# PONTE SULLO STRETTO DI MESSINA

## INTEGRAZIONI AL PROGETTO DEFINITIVO

<i>Area tematica</i>	STUDIO D'IMPATTO AMBIENTALE
<i>Ente emittente</i>	MINISTERO DELL'AMBIENTE E DELLA TUTELA DEL TERRITORIO E DEL MARE
<i>Autore dell'osservazione</i>	COMMISSIONE TECNICA VIA - VAS
<i>Riferimento richiesta</i>	INTEGRAZIONI ALLA RICHIESTA PROT. CTVA-2011-0004534 DEL 22/12/2011
<i>Titolo del documento</i>	RISPOSTA INTEGRAZIONE VERSANTE CALABRIA ID 071

V I A C 0 7 1 - F 1

Figura 2.1 - Schema dei tipi di recinzione a maglia progressiva.

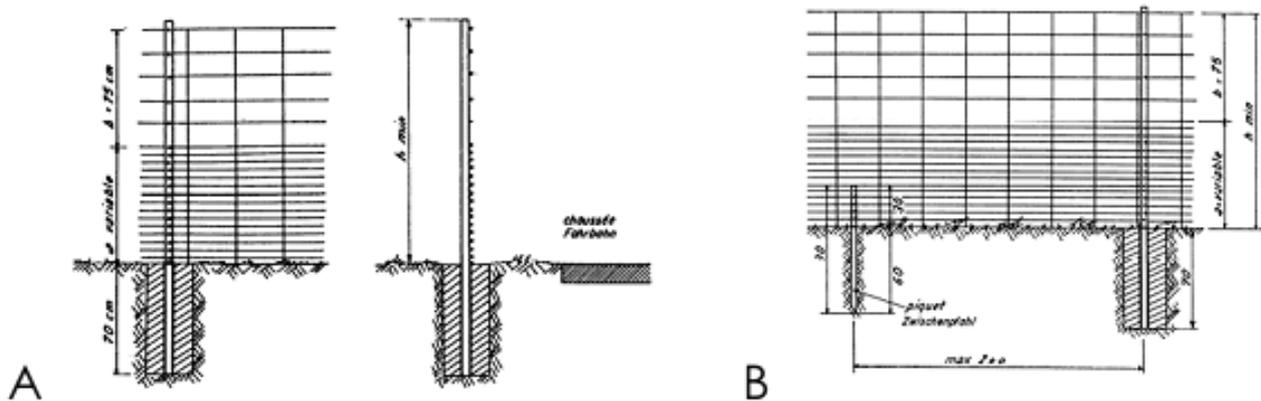
*Integrare la Relazione Generale dei Cantieri (CZ002-F0) considerando l'impatto dell'inquinamento luminoso ed acustico dei cantieri sulla componente fauna.*

Per i cantieri posizionati in stretta adiacenza ad aree naturali o seminaturali alle recinzioni di tipo tradizionale saranno sostituite recinzioni con dimensione delle maglie progressiva (tipo 1), con caratteristiche illustrate nella Figura 2.1 (tratta dal Manuale *Interactions entre les réseaux de la faune et des voies de circulation* redatto dal Dipartimento federale dell'ambiente, dei trasporti,
